GOBIERNO DEL ESTADO DE SINALOA  
SECRETARIA DE OBRAS PUBLICAS  
ACTA SOBRE ACUERDOS DE LA REUNION DE ACLARACIONES DE CONTRATISTAS  
ANEXO II-A

**Rehabilitación en el proceso de abastecimiento y potabilizadora del sistema múltiple, en la Localidad de Adolfo Ruiz Cortines, Municipio de Guasave, Estado de Sinaloa**

GOBIERNO DEL ESTADO DE SINALOA  
SECRETARIA DE OBRAS PUBLICAS  
JUNTA ACLARATORIA  
ACTA DE RESPUESTAS

**LO-925004998-E91-2017**

(BASE PARA COLOCACION DE MOTORES DE PROCESO)

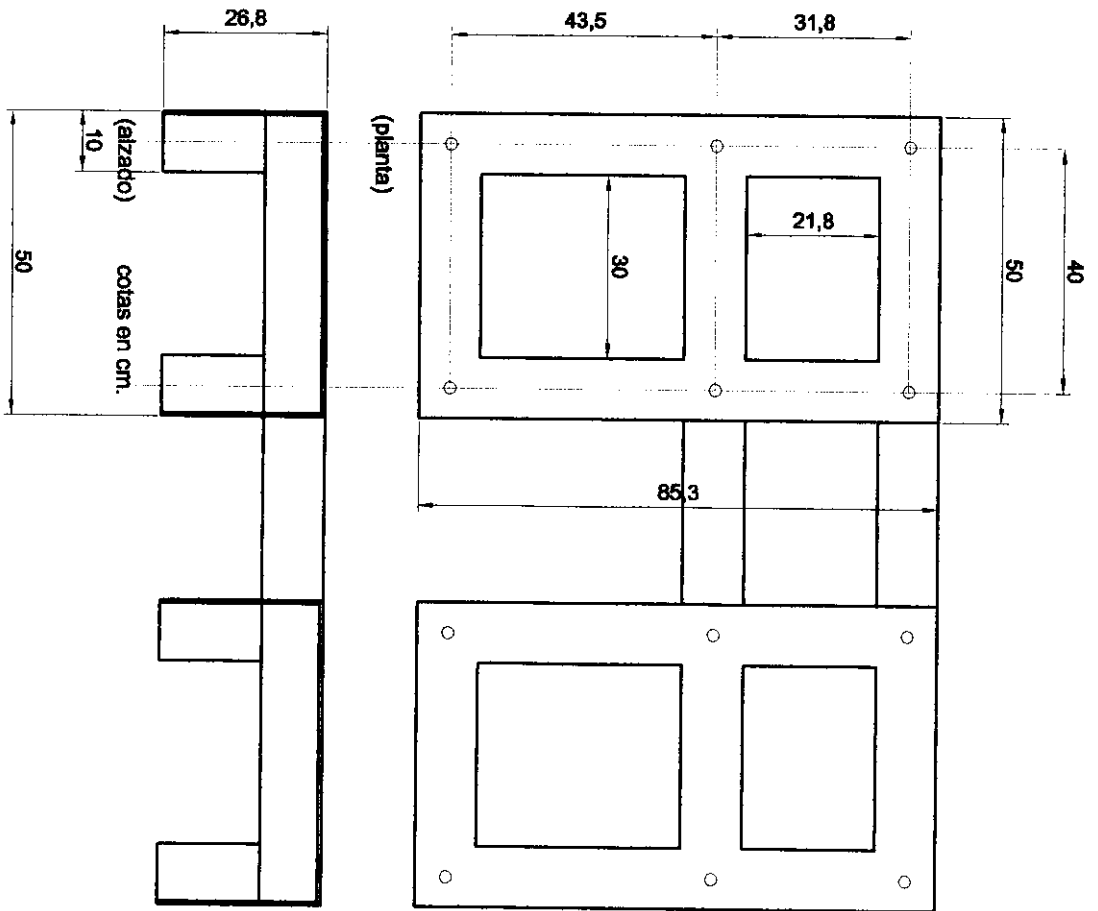
- 6.- Concepto I.2.1.1.36, “Suministro e instalación de bases de soporte para 2 equipos de bombeo...”, en el concepto se indica que lo analicemos según diseño proporcionado, pero no encontramos el plano donde viene el diseño, favor de proporcionarlo.

- 3.-se recomienda por ser área de trafico pesado que la resistencia del concreto sea 250 kg/cm2
- 4.- deberán ser de concreto 200 kg/cm2
- 5.- el producto correcto debe ser sikaward 62.
- 6.- se anexa croquis con diseño de la base fabricada en angulo.
- 7.- la valvula sera de 200 mm. De diámetro.
- 8.- si se puede sustituir por una marca equivalente.
